Referència: 1659

Materials: PP

Denominació: Cubilet 30 ml per muntar en tarros de 50 ml

Motiu informe: Aquest motlle només ha treballat una vegada, producció febrer del 2018. Es va fer per client SIRIEX. Es va aprofitar un motlle vell per fer aquesta versió de cubilet.

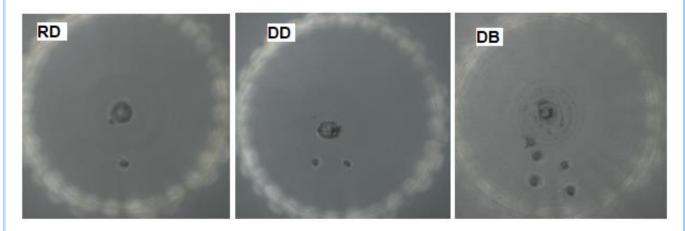
Ahir tarda es va posar el motlle a màquina i s'han fet unes mostres a la cinta per comprovar: Informe del mecànic: No hi ha el nom del que les ha fet.

S'ha provat el motlle amb 4 peces. La RB anul·lada per rebava partaix. Mostres a la cubeta de la màquina. S'ha regulat amb 3 figures, però es deixa parada per marques d'aire a sobre del anclatge. Es deixen peces a la cinta. Decidir si son OK o NOK. Motlle no te sortides de gasos.
